改善箇所説明図

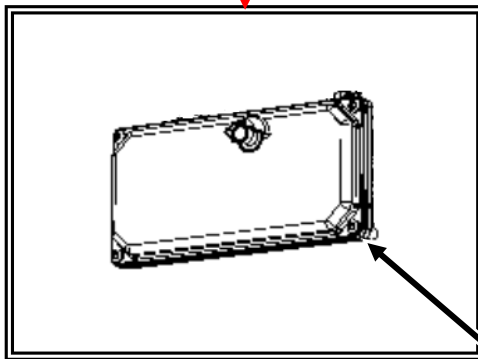
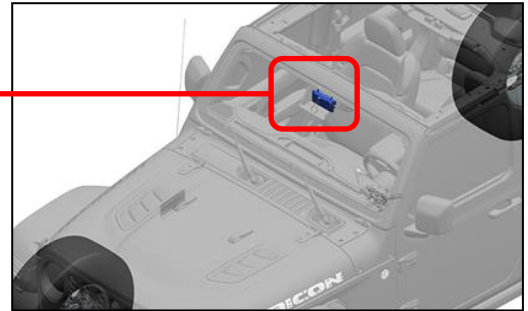
不具合発生箇所

ドライバーズアシスタンス
システムモジュール(DASM)

注:  改善を施す部位を示す

前面衝突警報システム(FCW)において、仕様上、前方の障害物等に対してセンサーが過敏に反応することがある。そのため、衝突の可能性がないにもかかわらず障害物との接近を知らせる警報音が鳴り、衝突被害軽減ブレーキが作動して急制動がかかるおそれがある。

全車両、ドライバーズアシスタンスシステムモジュール(DASM)の制御プログラムを書換えて機能を改良するとともに、改良される機能に関わる取扱説明書の追補を配布する。

- ※ 追加する機能は、①最新の障害物識別プログラム、②ユーザーがFCWをOFFに設定した場合、システムがその設定を記憶し、キーサイクルでリセットされないようにするプログラム

識別 : 助手席側ドアロックストライカー下部固定ボルト頭部に黄色ペイントを塗布する。
